*In der Bezirksvertretung
Innenstadt / Deutz*

Köln, 24. März 2014

Änderungsantrag zu TOP 7.26 Städtebauliche Neuordnung des Domumfeldes
im Bereich Dionysoshof/Baptisterium; Bauabschnitt 1, Baubeschluss Bauphase
3, Straßenbau

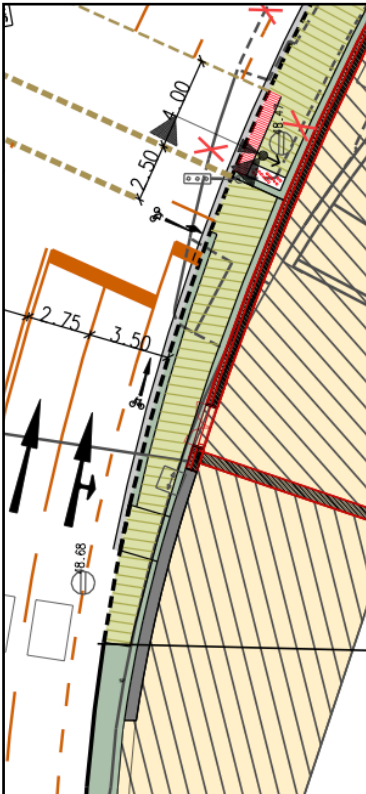
1. Der Schutzstreifen „Am Domhof“ wird im Bereich des freien Rechtsabbiegers
rot eingefärbt.

Dem Autofahrer muss hier deutlicher werden, dass er über eine
Radverkehrsanlage fährt

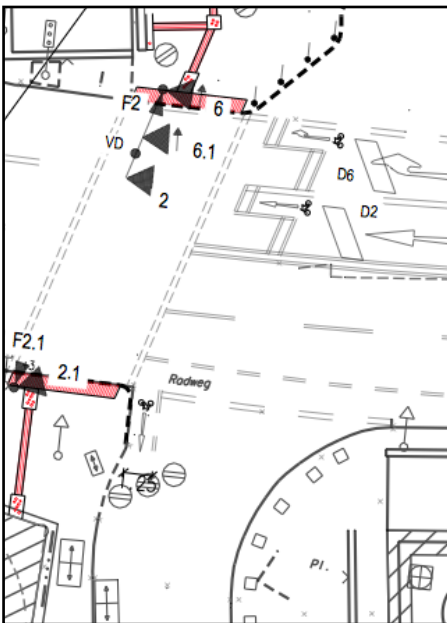
5. Die Ausfahrt der Tiefgarage am Dom wird nicht mit einer Lichtsignalanlage geregelt.

Für viel Geld werden gestalterische Verbesserungen zur Attraktivierung der Domumgebung umgesetzt - gerade an dieser Stelle für die Entfernung der Betonpilze. Es ist nicht einzusehen, wieso sie jetzt durch Ampelmasten ersetzt werden sollen. Zumal die Ausfahrt Richtung Osten problemlos möglich ist. Nach Westen kann sich der Ausfahrende in den fließenden Verkehr einordnen.

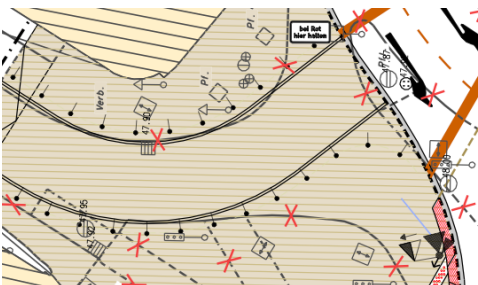
6. Zusätzlich zu den Aufstellflächen für Radfahrer am Kreuzungsbereich mit der Marzellenstraße/Kardinal-Höffner-Platz wird eine Linksabbiegemöglichkeit für Radfahrer zum Kardinal-Höffner-Platz/Burgmauer geschaffen.

Die kürzlich erfolgte Öffnung der Einbahnstraße Unter Fettenhennen/Burgmauer/Kardinal-Höffner-Platz erfolgte auch im Sinne der Schaffung einer lange gewünschten und absolut notwendigen Nord-Süd-Verbindung für Radfahrer. Hier keine Abbiegemöglichkeit für Radfahrer auf diese zukünftige Achse zu schaffen wäre fahrlässig und würde sich auf lange Zeit negativ auf den Radverkehr auswirken.
